**КОНСТРУКТОРСКО-ТЕХНОЛОГИЧЕСКОЕ
ПРЕДПИСАНИЕ № 66 / 12 от 12.05.2012г.**

**На доработку модуля вычислителя АВЛГ 555.12.00-04
на п/п АВЛГ 555.12.01-04v3.**

Схема разделки перемычки

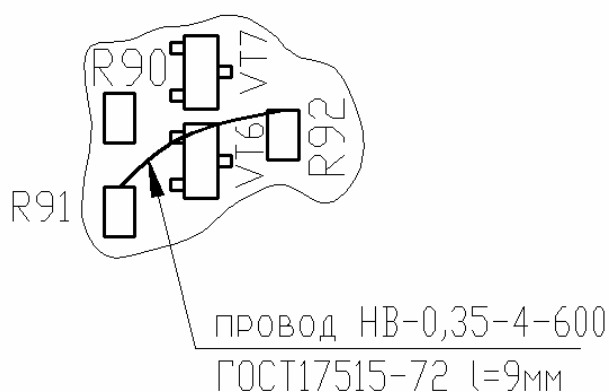
В модуле вычислителя АВЛГ 555.12.00-04 на п/п АВЛГ 555.12.01-04v3 необходимо установить перемычку (провод НВ-0,35-4-600 ГОСТ17515-72 l=9мм) между резистором R91 (поз.68) и R92(поз.68) (дублирование земли) См. эскиз..

Причина – низкое качество печатных плат.

КТП действует до введения изменений в КД.
